Deckblatt

A20 – Nord-West-Umfahrung Hamburg

Bau-km 7+000 – Bau-km 8+310

Höhenplan A20 Richtung Elbquerung

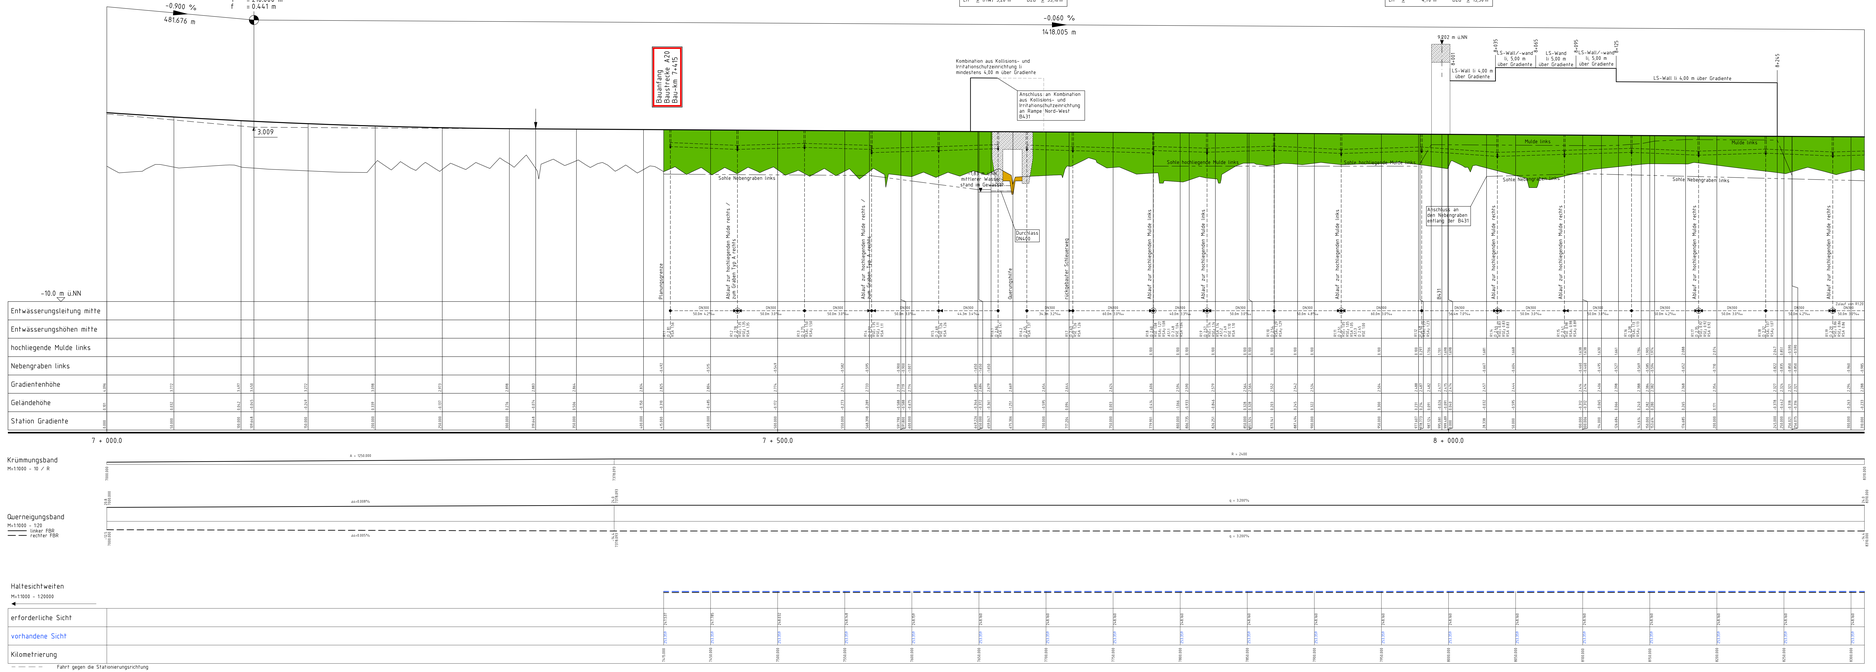
Nr.	Art der Änderung	Datum	Name
8	Ergänzung Lärmschutzwall-wand (Bau-km 8+001 bis Bau-km 8+240) mit Anpassung des Straßenentwässerungssystems (Einfall Graben Typ B links, Aktualisierung Mulde links, hochliegenden links)	03/2020	Wulfhan
7	Anpassung Gradiefung und Abmessungen Bauwerk Nr. 9.01, Anpassung Straßenentwässerung A20 an die geänderte Bauwerksgestaltung	03/2020	Wulfhan
6	Ergänzung Bauwerk Nr. 9.19 und Kombination aus Kollisions- und Irritationsschutzeinrichtung mit Anpassung Grabengradienten	11/2017	Wulfhan
5	Einfall Bauwerk Nr. 9.19 und Irritations- und Kollisionsschutzwand	03/2015	Wulfhan
4	Anpassung/Ergänzung der Bauwerkslisten, i. bzw. K.-Wände	03/2015	Wulfhan
3	Änderung Haltesichtweiten	03/2013	Wulfhan
2	Änderung/Ergänzung Straßenentwässerungssystem, Grabenprofilen	03/2013	Wulfhan
1	Plandarstellungen: Legende, Gelände/darstellung, Schnitte u.w.	03/2013	Wulfhan
